**Forum mondial de l'harmonisation  
des Règlements concernant les véhicules**

Groupe de travail de la sécurité passive

**Règlement ONU n° 129 (Systèmes améliorés de retenue pour enfants)****Proposition de complément 7 à la série 02 d'amendements  
au Règlement ONU n° 129 (Systèmes améliorés de retenue  
pour enfants)****Communication de l'expert de l'Espagne\***

Figure 3  
Distance minimale pour l'essai de choc latéral

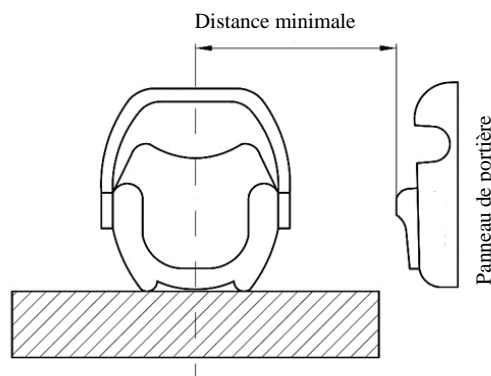
Pour chaque essai, la position initiale du panneau de la portière utilisée pour l'essai de choc latéral par rapport à la banquette d'essai doit être réglée en fonction de la distance minimale entre le panneau de la portière du véhicule et le centre de la place assise, comme indiqué à la figure 3 ;
